Förslag till stadsplan för
Brogård 1:26, 1:136 m. fl.
Getinge

uppgjort i november 1980, reviderat i februari 1981,
reviderat i juni 1981, reviderat i oktober 1981

Angående förslag till stadsplan för Brogård 1:26, 1:136 m fl,
Getinge

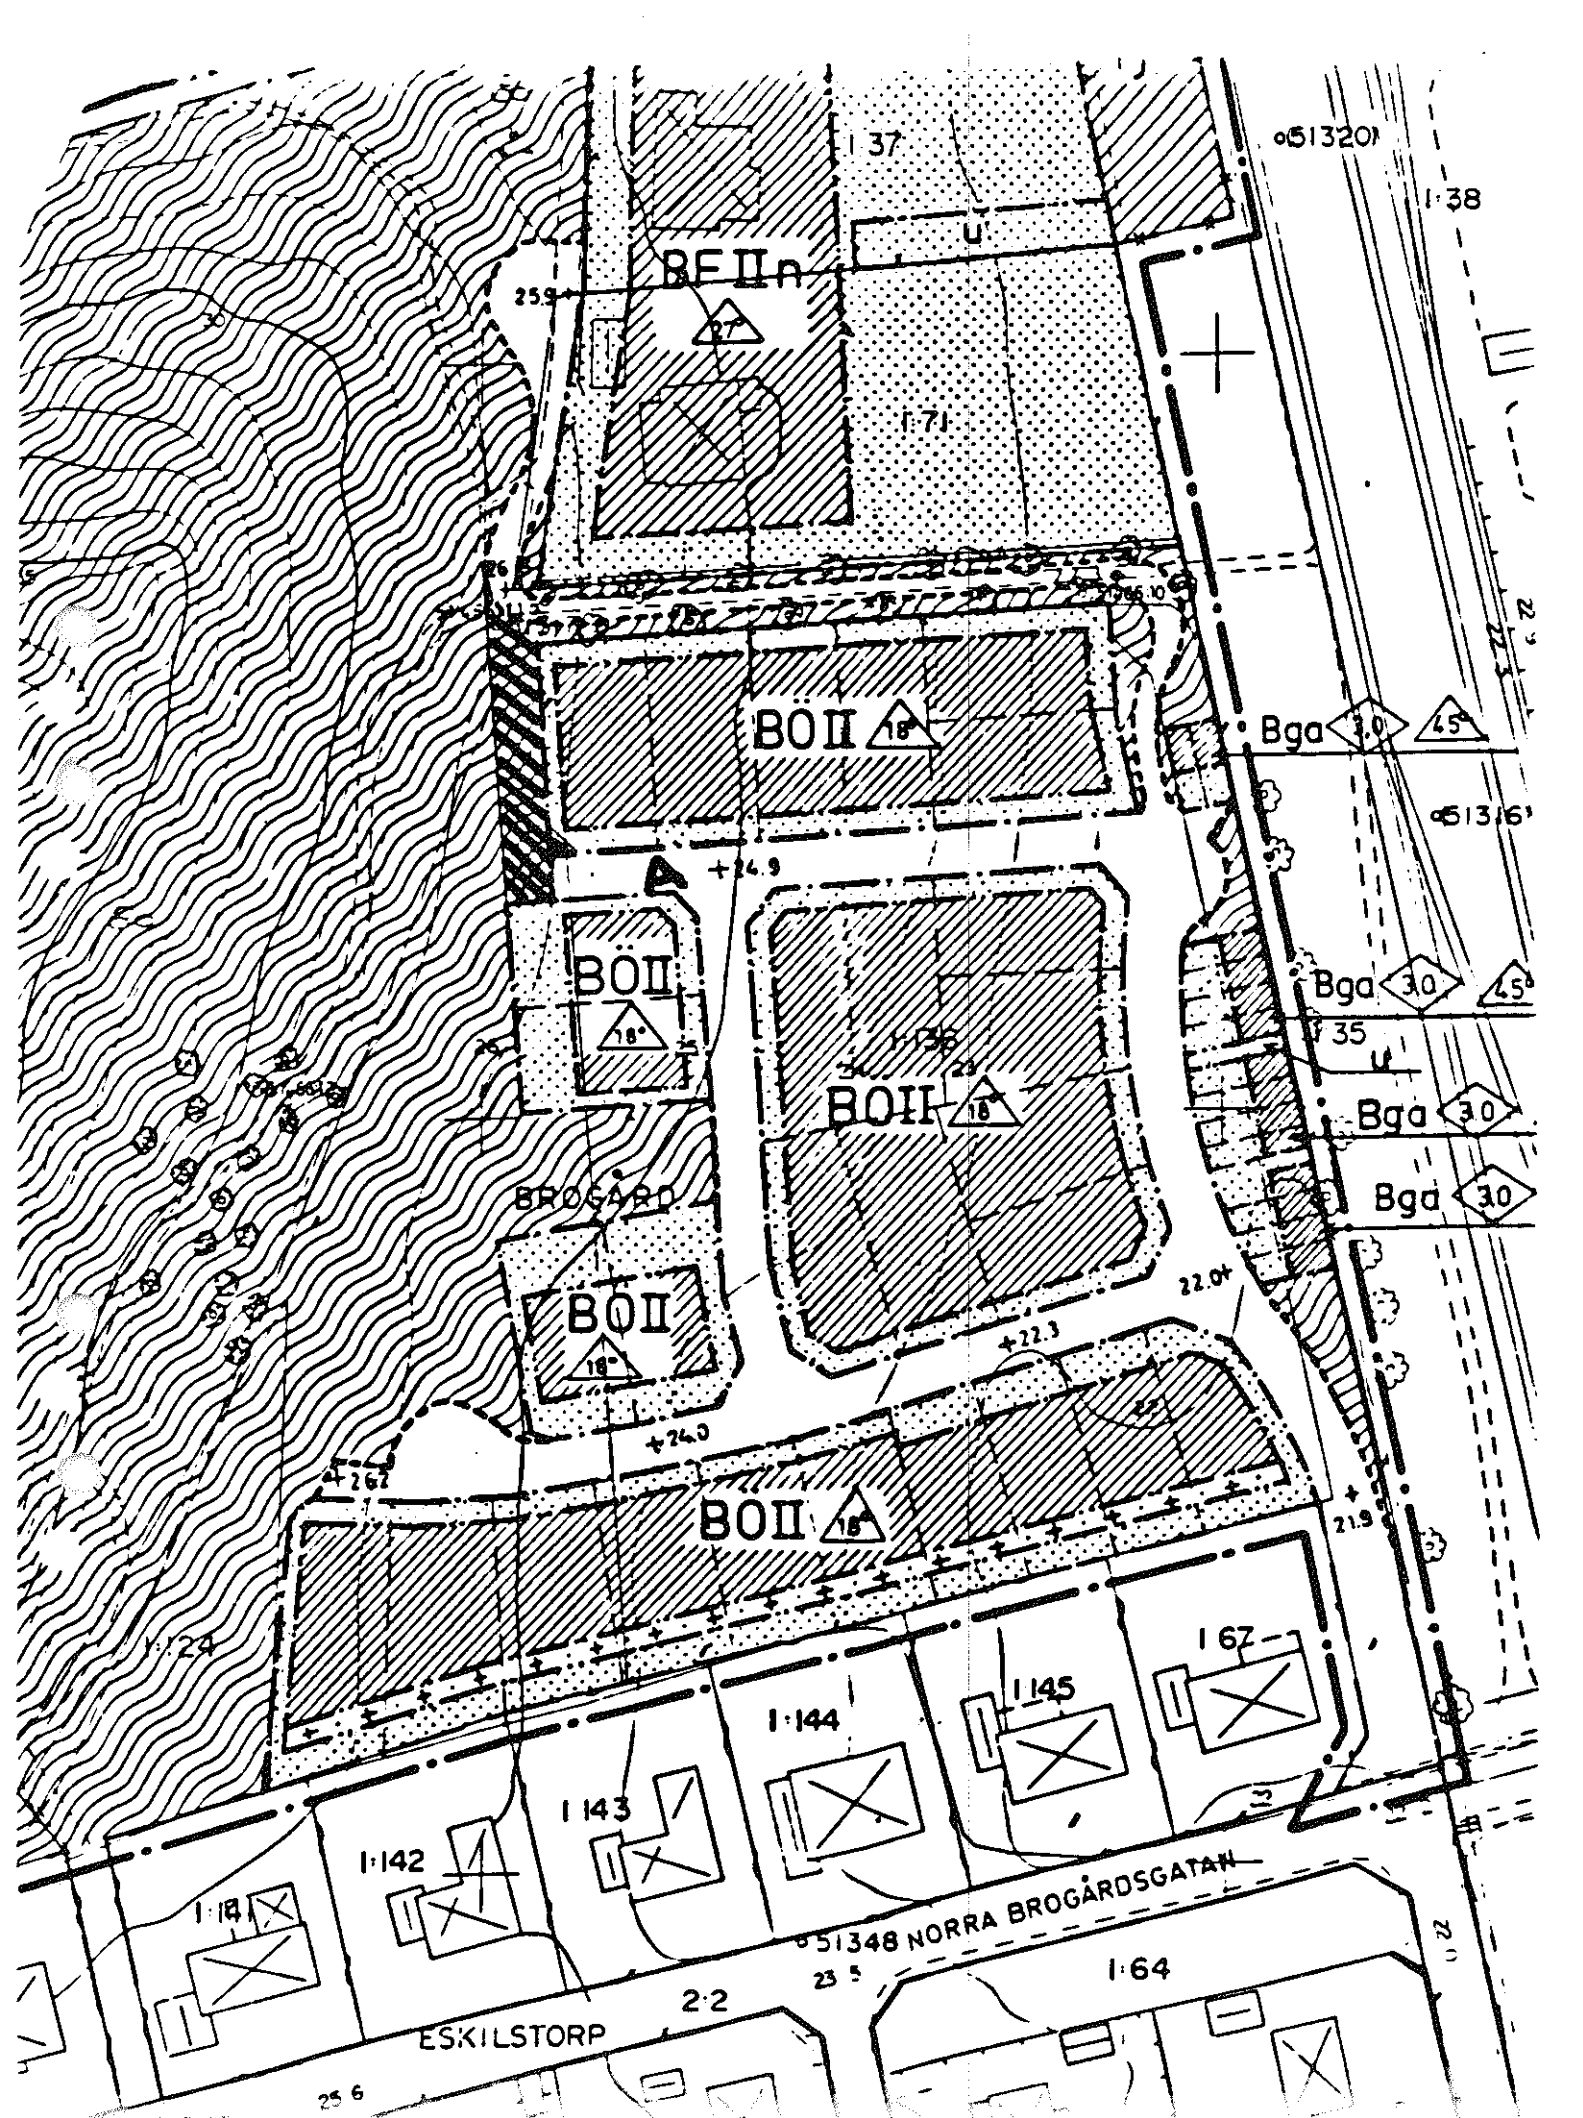
I det reviderade förslaget har gata A enl bif skiss förlängts mot väster. Gatukontoret anser då att man bör undersöka möjligheten att ytterligare förlänga denna gata upp mot de befintliga fastigheterna utmed norra husradens västra gräns. (Streckad markering på bif. karta.)

Man får då en gatusträckning som ur underhållssynpunkt blir billigare att sköta än den befintliga grusvägen genom trädallén norr om husraden. Denna grusväg bör tillföras parkmark, och behöver sannolikt inte underhållas vintertid.

- Vid besiktning på platsen har konstaterats att gatan kan förlängas enligt gatukontorets förslag utan alltför stora ingrepp i terrängen. Den befintliga grusvägen genom trädallén kan ingå i ett framtida övergripande gångvägnät.
